NOTITIE

Datum	17 mei 2018
Van	Florentine van der Wind, Pondera Consult
Betreft	Aanvulling MER: Uitbreiding voorgenomen activiteit en extra turbinetypen
Projectnummer	718008

Figuur 1 Windturbineposities alternatief 3A en aanduiding gronden Energiepark

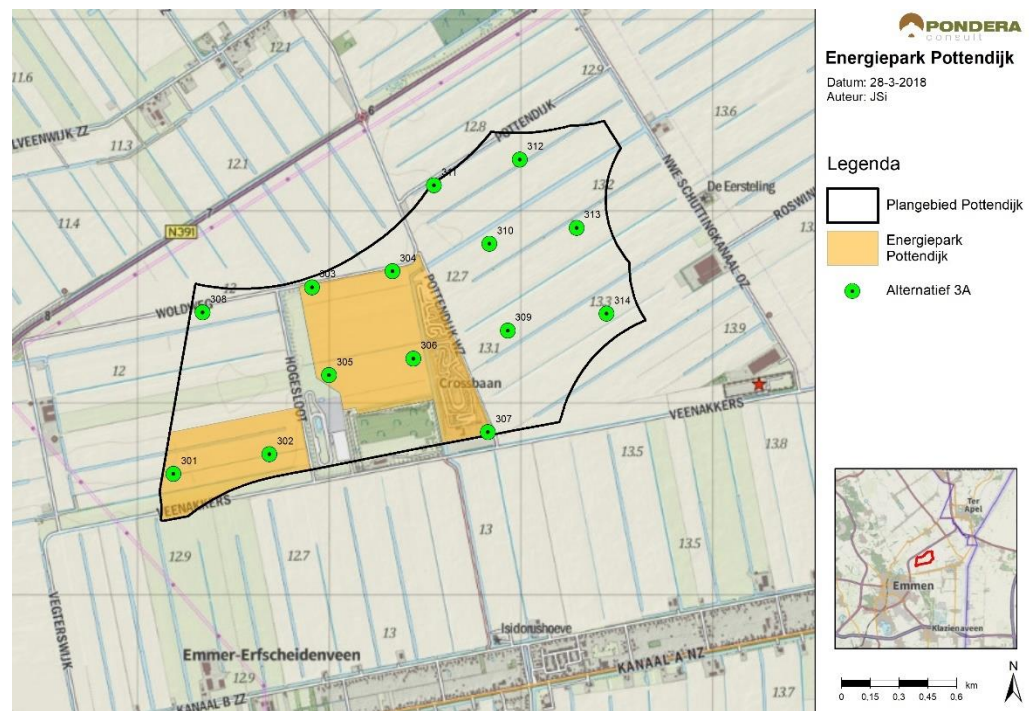
In de weken na indiening van de aanvraag hebben er gesprekken plaatsgevonden tussen Energiepark Pottendijk en Raedthuys en Yard (de twee andere partijen die actief zijn binnen de locatie). Deze gesprekken hebben ertoe geleid dat Energiepark Pottendijk onverwachts over de gehele locatie kan beschikken. Daarop wordt vergunning voor 14 windturbines aangevraagd overeenkomstig de posities uit alternatief 3A. Vergunning voor de windturbines wordt aangevraagd voor 16 jaar.
